## **Additif 134 : Règlement ONU n° 135**

### **Révision 1 – Amendement 2**

Complément 2 à la série 01 d'amendements – Date d'entrée en vigueur : 29 mai 2020

### **Dispositions uniformes concernant l'homologation des véhicules en ce qui concerne leur comportement lors des essais de choc latéral contre un poteau**

Figure

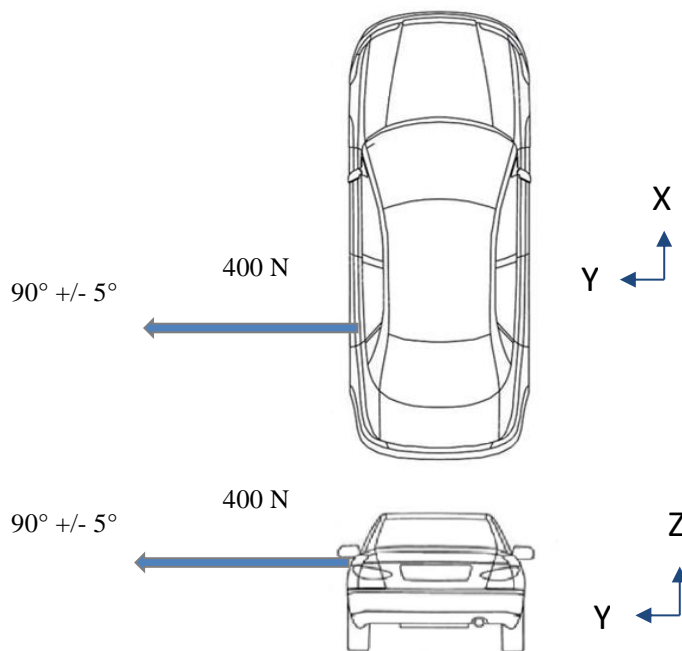
Paragraphe 5.4.2.1, lire :

« 5.4.2.1 La porte doit rester fermée ;

Cette prescription est réputée satisfaite :

- a) S'il est clairement visible que la serrure de la porte est fermée ; ou
- b) Si la porte ne s'ouvre pas lorsqu'on applique une force de traction statique d'au moins 400 N dans la direction y, conformément à la figure ci-dessous, aussi près que possible du rebord de la fenêtre et de l'extrémité de la porte située à l'opposé du côté où se trouve la charnière, à l'exception de la poignée.
